改善箇所説明図

基準不適合発生箇所

改善の内容

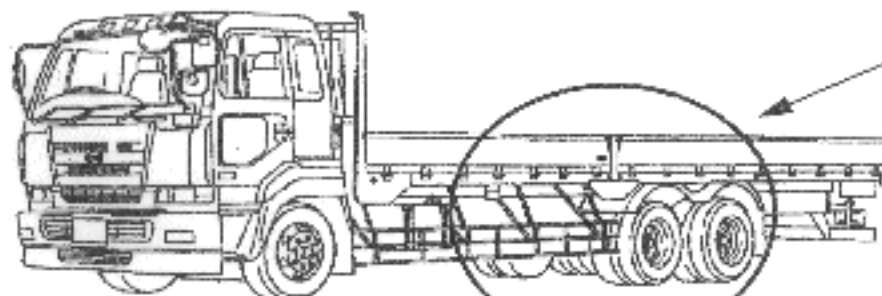
フレームと後中軸を連結しているV形トルクロッドにおいて、当該フレーム側の取付ボルトの締付けに不適合なものがあるため、そのままの状態を使用を続けると、ロッド取付部にがたが生じ、最悪の場合、後車軸が変位することから、タイヤがフレームと干渉し、走行不能にいたるおそれがある。

全車両点検し、当該ボルトの締付けトルクが不足しているものは、正規トルクで締付ける。なお、ボルト、V形トルクロッド及びブラケットに損傷があるものは新品に交換する。

識別：当該ボルト頭部に白色ペイントを塗布する。
